**S.S. 131 di "Carlo Felice"**

Risoluzione dei nodi critici - 2° stralcio dal km 108+300 al km 158+000

**PROGETTO ESECUTIVO**

**RELAZIONE DI OTTEMPERANZA - LOTTO DI COMPLETAMENTO**

Figura 2.5.1-4 - Sovrapposizione PD/PE - Nuovo Svincolo di Mulargia-Macomer

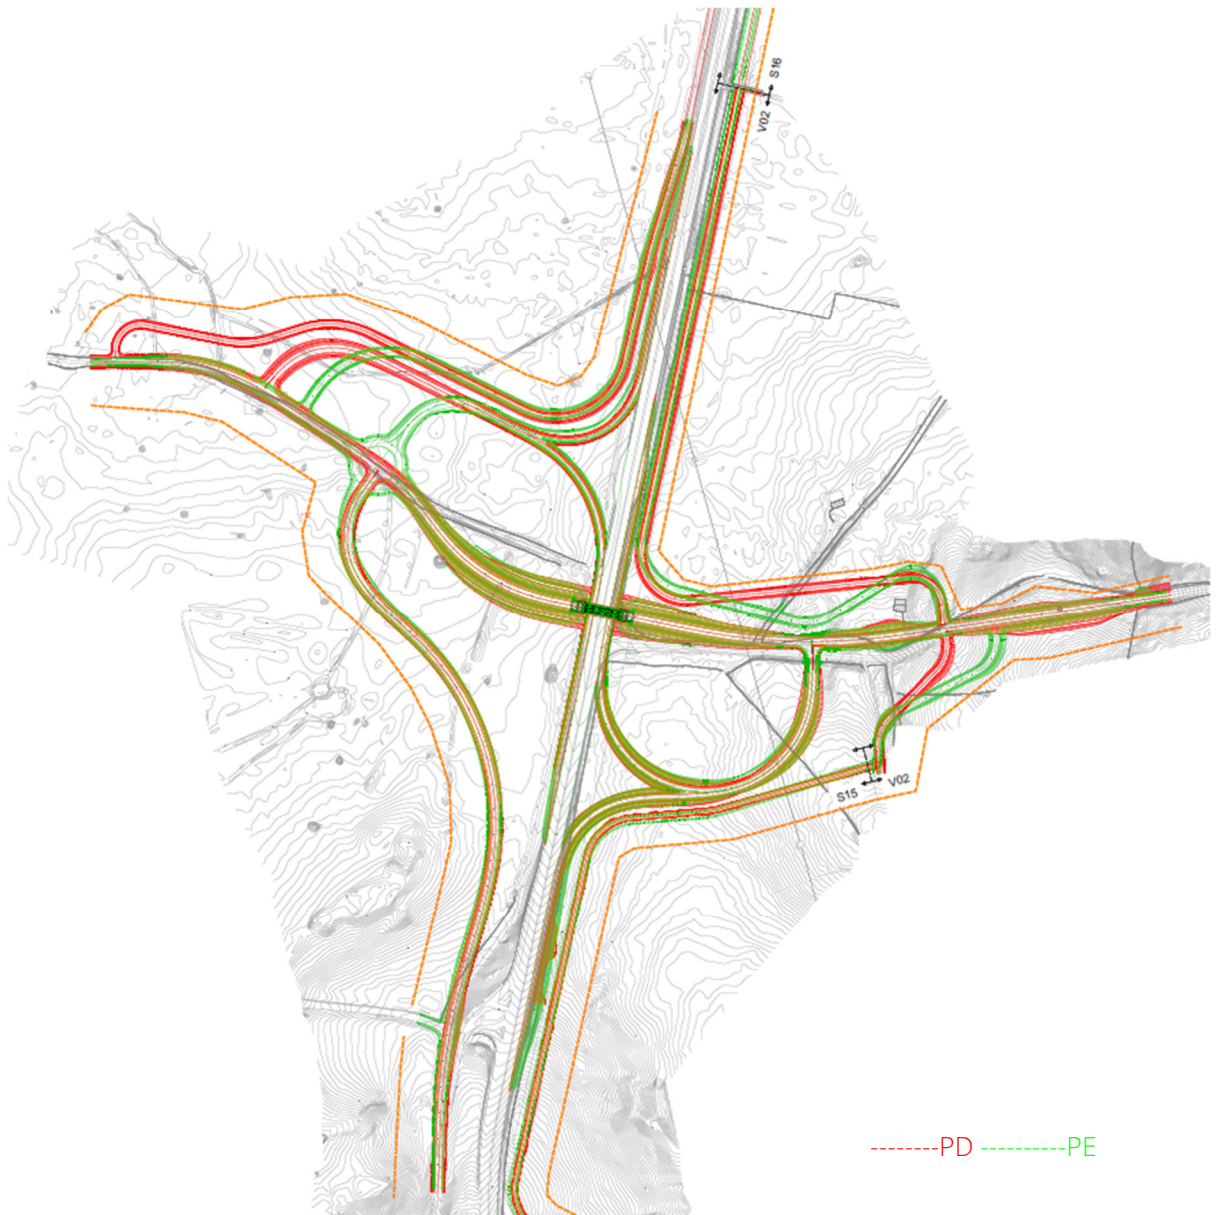
La valutazione degli aspetti stradale e idraulico può essere condotta esaminando la planimetria di raffronto (El. T00IA00GENPL03), di cui si riporta uno stralcio significativo in Figura 2.5.1-4: risultano evidenti gli sforzi profusi nel corso della presente fase progettuale per limitare il consumo di suolo (tratto colore Verde) rispetto alle previsioni di P.D. (tratto colore Rosso), garantendo il miglior connubio possibile tra l'esigenza di adempiere ai migliori standard di sicurezza richiesti dai succitati controlli e la necessità di ottemperare alla prescrizione 1.1.1.a della Delibera CIPE n. 108/2015, che prescrive di ottimizzare le interferenze tra le opere in progetto e le aree della rete Natura 2000 e con gli habitat e le specie prioritarie ivi presenti.

- ottimizzazione delle geometrie di tracciamento dell'Interpodere Nord-Est. Partendo dall'innesto sulla S.P. 62 la viabilità volge verso la provinciale grazie ad una curva circolare in sinistra caratterizzata da un raggio planimetrico di 30 metri, ritenuto il minimo applicabile sia per garantire l'agevole transito dei mezzi agricoli, sia per evitare di interferire con la struttura ivi collocata che viene mantenuta in essere. Tale accorgimento ha permesso un repentino avvicinamento alla provinciale, riducendo notevolmente l'ampiezza dell'area interclusa;

- ottimizzazione delle geometrie di tracciamento dell'Interpodere Nord-Ovest. La realizzazione di un'intersezione a rotatoria sul lato ovest della statale, in luogo di innesti banalizzati, ha permesso di perfezionare il tracciato dell'interpodere, anticipando il suo innesto sulla statale, posto a 30 metri dalla successiva intersezione, come prescritto dalla vigente normativa di settore (D.M.

19/04/2006). Tale accorgimento ha permesso di ridurre in maniera incisiva l'impronta generale del nuovo svincolo ed in particolare le aree intercluse;

Figura 2.5.1-5 - Sovrapposizione PD/PE - Nuovo Svincolo di Mulargia-Macomer: riposizionamento piazzale

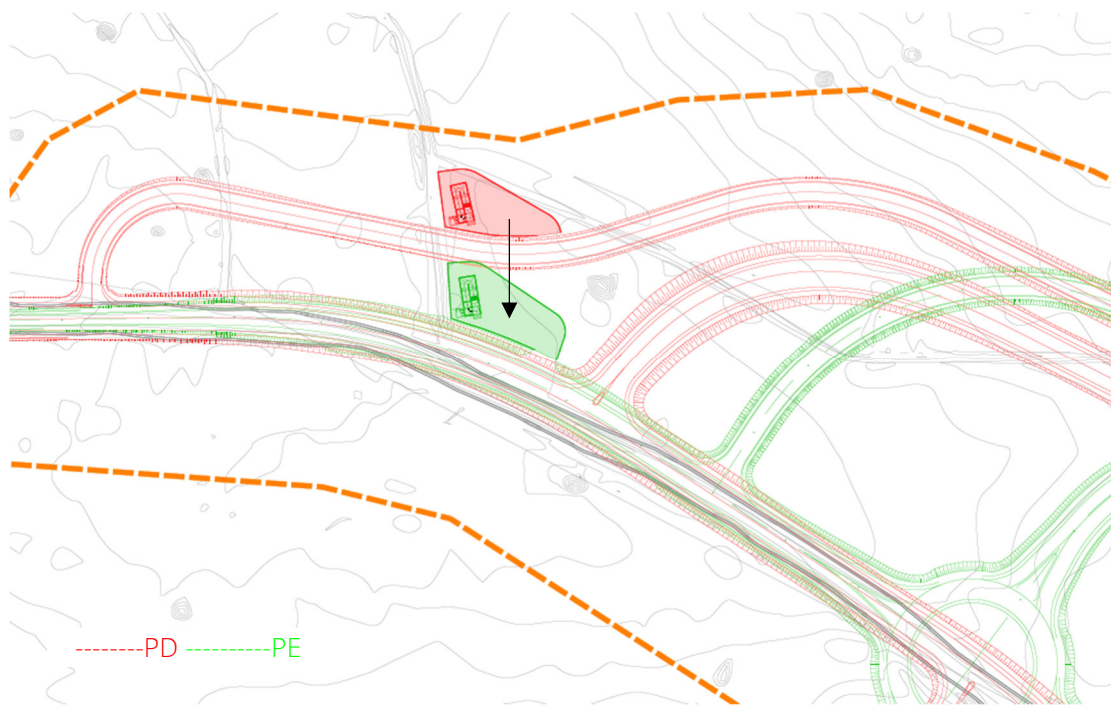
- spostamento del piazzale dell'impianto di trattamento in fregio alla S.P.62. Grazie all'ottimizzazione geometrica dell'Interpodere Nord-Ovest è stato possibile ricollocare il piazzale che ospita l'impianto di trattamento, avvicinandolo alla S.P.62, ma garantendo comunque una posizione in fregio al corso d'acqua ivi presente. Tale accorgimento ha permesso di ridurre l'impronta sul territorio dello svincolo e dei suoi impianti.

Figura 2.5.2-1 - Sovrapposizione PD/PE – Uscita archeologica di "Santa Cristina"

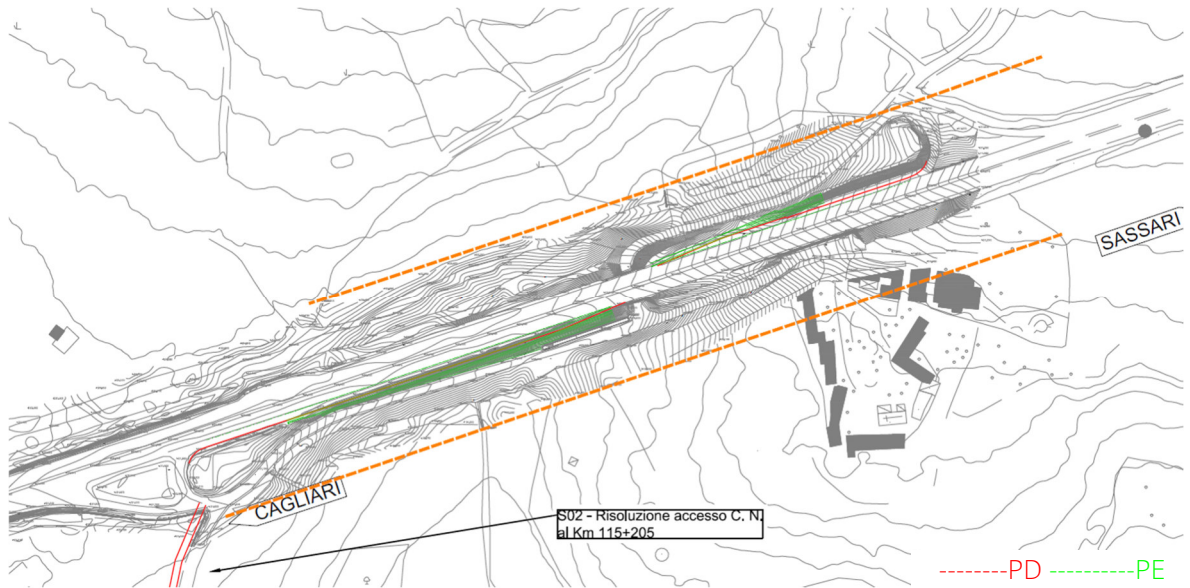
Sebbene siano state mantenute le medesime geometrie delle corsie specializzate di ingresso previste nel P.D., sono stati adottati accorgimenti strutturali per la corsia di ingresso direzione Sassari, dove, in corrispondenza dell'itero tratto in cui è previsto l'allargamento della piattaforma stradale della statale, sono stati posizionati dei muri di sottoscarpa, al fine di garantire il mantenimento in esercizio della viabilità locale ivi presente e dell'esistente sistema di raccolta e deflusso delle acque, costituito da un manufatto in CLS di considerevoli dimensioni ed estensione.

Figura 2.5.2-2 - Sovrapposizione PD/PE - Adeguamento svincolo di Paulilatino

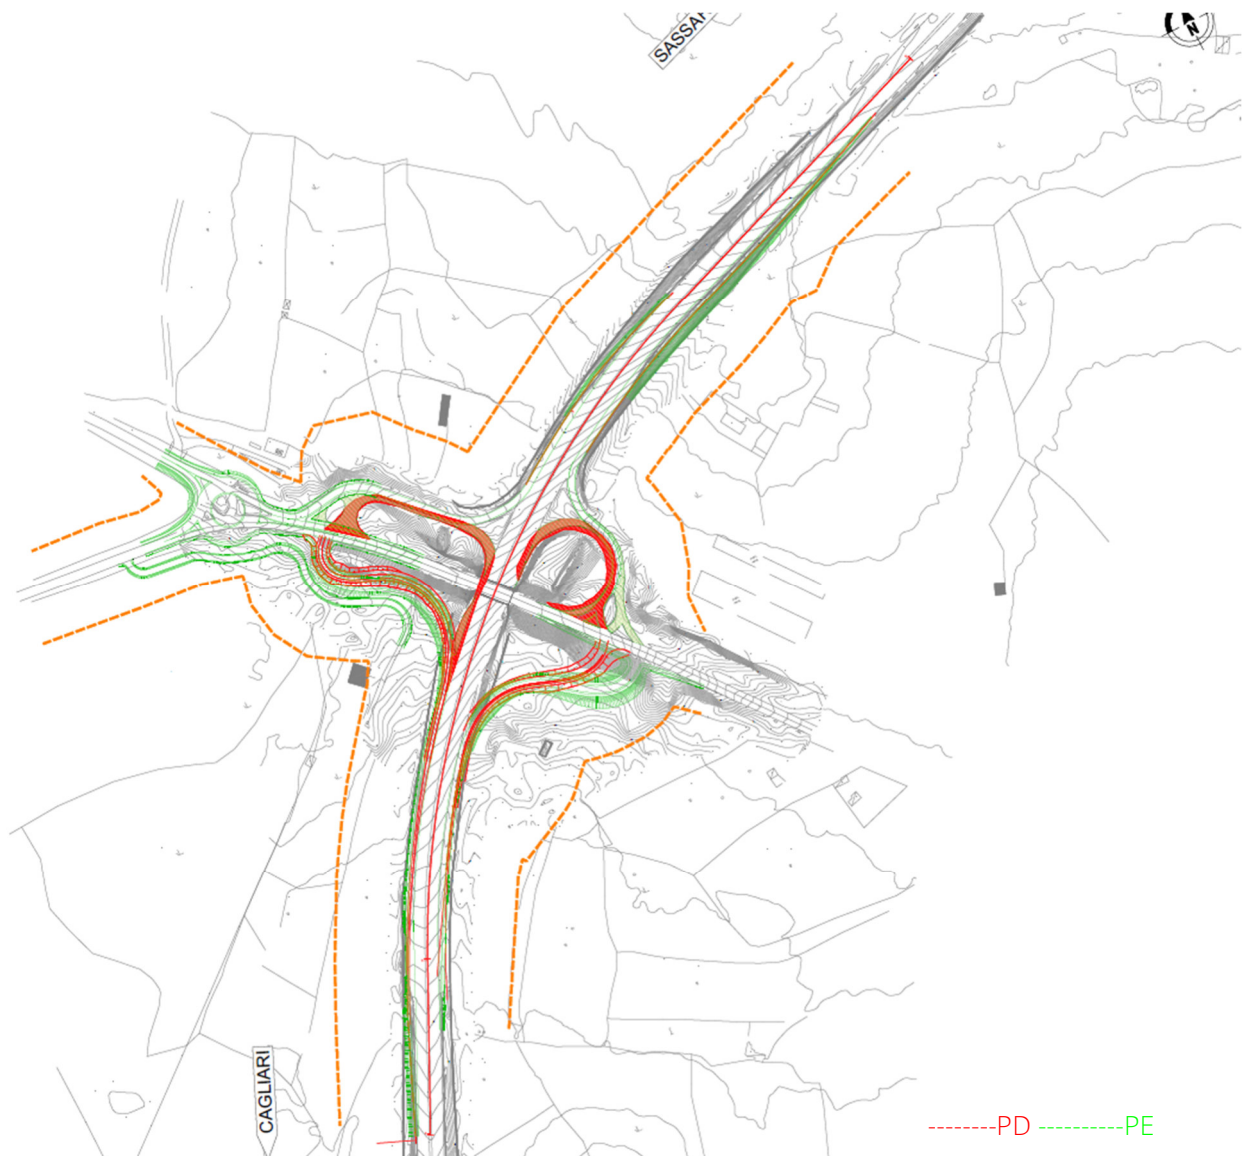
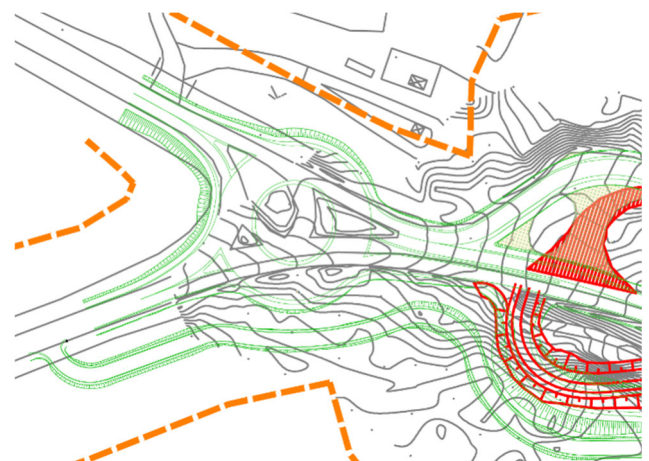
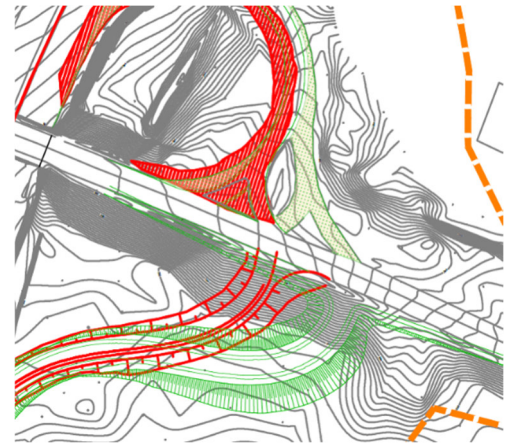
I controlli di sicurezza D.lgs. 35/2011 hanno evidenziato che gli innesti a croce previsti dal P.D. a Est e a Ovest della statale rappresentavano un pericolo per l'utenza, poiché permettevano pericolose manovre di attraversamento della S.P.11 da parte degli utenti che, imboccata erroneamente l'uscita dalla S.S.131, avrebbero potuto attraversare due flussi di traffico per impegnare le rampe di immissione poste di fronte; pertanto, è stato richiesto di impedire dette manovre di attraversamento della S.P.11 da parte dei veicoli provenienti dalle rampe di uscita.

Gli accorgimenti progettuali adottati per le opere poste ad Ovest della statale sono: realizzazione di un'intersezione a rotatoria di 40 m di diametro che gestisce i flussi della S.P.11, della S.P.65 e della rampa C in uscita dalla S.S.131 dir. Cagliari; realizzazione di un parterre invalicabile in asse alla provinciale continuo sino all'innesto con la nuova rotatoria, al fine di impedire la svolta in sinistra dei flussi provenienti dalla S.P.11 diretti verso la rampa di accesso alla statale in direzione Cagliari; direzione obbligatoria della rampa C in uscita dalla statale verso la nuova rotatoria. In tal modo è stata demandata alla rotatoria la funzione di gestire in sicurezza tutti i flussi veicolari afferenti da e per tutte le direzioni, annullando tutti i punti di conflitto dovuti alle manovre di attraversamento, ora fisicamente impediti.

In conseguenza a detto intervento, si è delocalizzato l'attestamento dell'Accesso privato sulla S.P.11, posizionato ad una distanza di 30 metri dall'intersezione in progetto, conformemente a quanto prescritto dal N.C.d.S. (Decreto Legislativo 30 aprile 1992 n. 285) e dalle normative di settore.

Per il medesimo motivo, a Est della S.S.131, sono stati delocalizzati gli attestamenti alla S.P.11 delle rampe in ingresso e in uscita dalla statale direzione Sassari. Evitando in tal modo un'intersezione a croce, viene impedito l'attraversamento di due correnti di traffico da parte di quegli utenti che, provenienti dalla Rampa A desiderano rientrare nella stessa dalla rampa B. Infine, le verifiche di visibilità effettuate, hanno richiesto un maggiore arretramento dell'ostacolo, rispetto al PD, in corrispondenza dell'innesto della rampa A sulla S.P.11, opportunamente evidenziato a mezzo di dedicati dispositivi di segnalamento.

Figura 2.5.2-3 - Sovrapposizione PD/PE - Adeguamento svincolo di Macomer-Birori

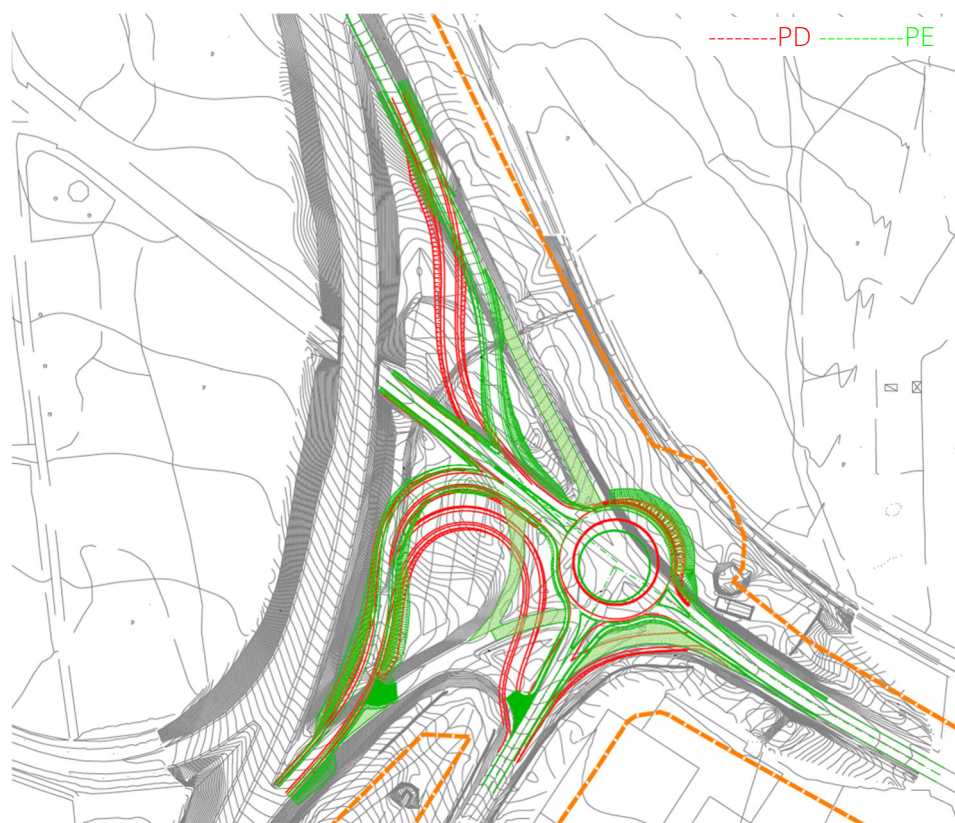
Nella presente fase progettuale sono stati promossi generali accorgimenti plano-altimetrici conseguenti all'approfondimento dello stato dei luoghi, ottenuto col rilievo celerimetrico dell'area di intervento e con l'accertamento delle geometrie delle opere presenti. Dette migliorie hanno perseguito il primario obiettivo di garantire il corretto deflusso delle acque di piattaforma e la salvaguardia dei muretti a secco presenti e si sono concretizzate con: l'adeguamento altimetrico della S.S.129 e della S.P.57 in corrispondenza dell'innesto con la nuova rotatoria in progetto; l'arretramento verso est dell'innesto della rampa 4 (ingresso S.S.131 dir. Sassari) con la S.S.129 al fine di garantire il corretto ricoprimento dello scatolare idraulico ivi collocato, che garantisce la continuità del fosso idraulico esistente.

Inoltre, l'ottemperanza alle prescrizioni scaturite dalla verifica di sicurezza D.lgs. 35/2011 condotte in fase esecutiva, sostenute dalle analisi promosse sui flussi di traffico afferenti alla rotatoria in progetto, ha portato all'eliminazione della rampa 1 (svolta dedicata in destra da SP57 a SS129) e della rampa 2 (svolta dedicata in destra in direzione SP57), funzionali all'incremento della sicurezza generale dell'intersezione e ad una più immediatezza di lettura dello svincolo da parte dell'utenza.

Infine, in conformità alle prescrizioni attinenti alla tutela archeologica e alla relativa prevenzione del rischio della Delibera CIPE n.108 del 2015, sono state condotte indagini archeologiche preventive dell'area sotto la Direzione Scientifica della Soprintendenza e conseguentemente stilate la relazione archeologica conclusiva e la relazione di verifica preventiva. In detta documentazione è stata presentata una minimale risagomatura della scarpata della rotatoria in corrispondenza del settore di maggiore prossimità del nuraghe Nuscadore; la soluzione, così come presentata nei documenti di progetto è stata approvata dalla Soprintendenza con nota prot. MIBACT\_SABAP-SS n. 610-P del 18/01/2021.

Figura 2.5.2-4 - Sovrapposizione PD/PE – Area Archeologica di "Santa Barbara"

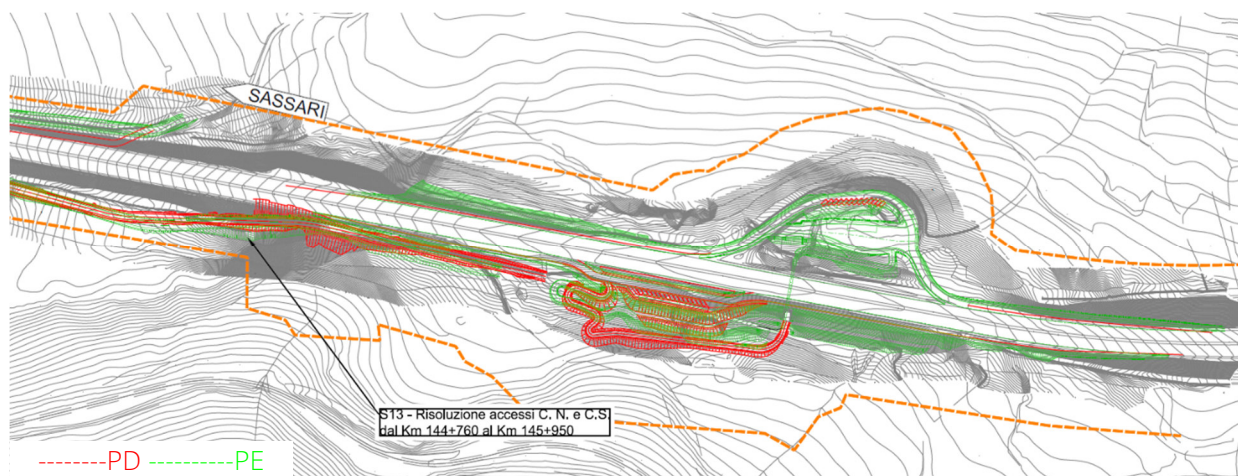
- l'ottimizzazione planimetrica della viabilità perimetrale all'area di sosta Est, il cui tracciamento è stato leggermente adeguato al fine di garantire la salvaguardia del muretto a secco presente sulla sommità della scarpata;
- una più attenta geometrizzazione planimetrica del percorso pedonale lato ovest, col primario obiettivo di ridurre le aree intercluse e le superfici di esproprio, garantendo al contempo l'ottimale collegamento con il sottopasso esistente;
- l'aggiornamento altimetrico delle quote dell'Area di Parcheggio Est destinata alla sosta degli autobus, al fine di garantire sia il corretto smaltimento delle acque meteoriche, sia l'ottimale collegamento con il percorso pedonale di connessione con l'area di sosta Ovest.

Per quanto riguarda l'aumento complessivo del livello di sicurezza delle aree di sosta e dei percorsi pedonali di accesso all'area archeologica, in ottemperanza alle prescrizioni scaturite dalla verifica di sicurezza secondo il D.lgs. 35/2011, sono stati previsti ulteriori accorgimenti che, nello specifico, non hanno in alcun modo modificato l'impronta dell'intervento, e riguardano:

- riconfigurazione dell'area di sosta Est in termini di riorganizzazione degli stalli di sosta bus;
- variazione nella configurazione degli stalli di sosta dei veicoli leggeri, disposti parallelamente al senso di marcia in entrambe le aree di sosta;
- modifica della configurazione dei percorsi pedonali interni all'area di sosta Est al fine di garantire una maggiore sicurezza dell'utenza debole, grazie all'inserimento di attraversamenti pedonali in punti facilmente identificabili dall'utenza vicolare e al posizionamento di parapetti metallici nei tratti prospicienti le aree impegnate dal traffico motorizzato.

Figura 2.5.2-5 - Sovrapposizione PD/PE – Adeguamento Svincolo di Campeda

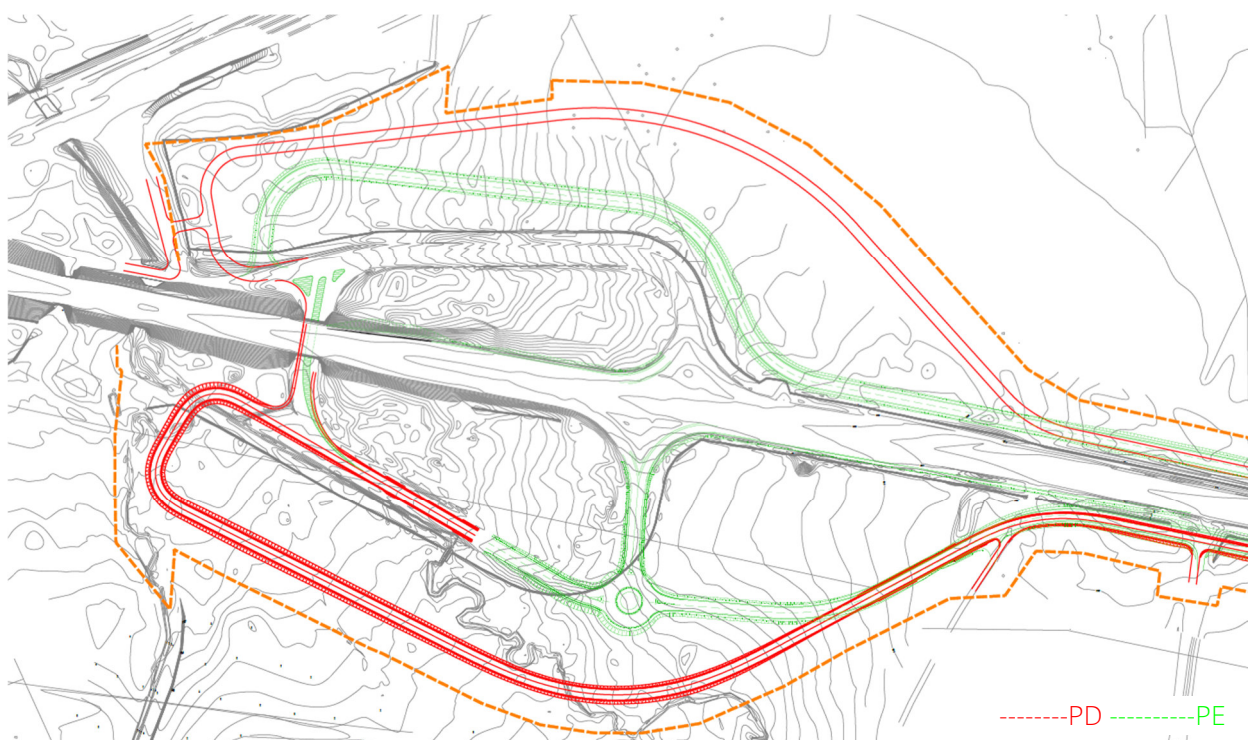
Rispetto alla configurazione del progetto definitivo, al fine di non interferire con il reticolo idrografico esistente, in accordo con gli esisti dei controlli sicurezza secondo D.lgs. 35/20211, l'innesto a T in progetto della viabilità di risoluzione accessi (S17) sulla rampa bidirezionale è stato sostituito con un'intersezione a rotatoria di diametro pari a 30 m, in cui confluiscono le rampe di ingresso e uscita dalla SS131 direzione Sassari e la viabilità in progetto denominata "Risoluzione accessi C.N. dal Km 151+850 al Km 154+950 (S17)".

Ulteriori accorgimenti sono stati predisposti per la "Risoluzione accessi C.S. dal Km 151+850 al Km 154+950 (S17)" che è stata collocata in fregio alle esistenti rampe di ingresso/uscita dalla statale direzione Cagliari, al fine di minimizzare le aree intercluse.

Figura 2.5.3-1 - Sovrapposizione PD/PE – S02\_Risoluzione accesso C.N. al km 115+205

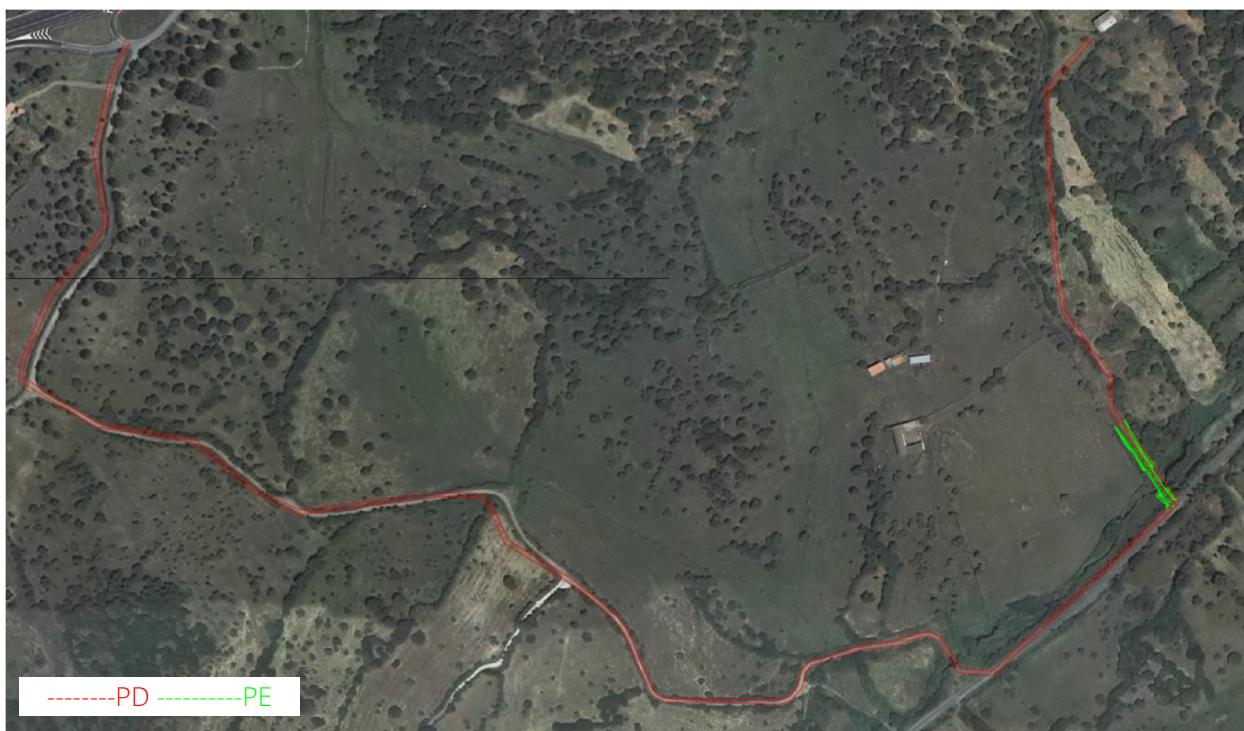
A seguito dell'osservazione della ditta Giuseppe Urru del 29/01/2019, la viabilità S02 prevista nel progetto definitivo è stata modificata, riducendo notevolmente la sua estensione. È ora prevista la sola realizzazione del ponticello di collegamento con la Via Nazionale, essendo l'accesso alla proprietà privata assicurata da altre viabilità esistenti.
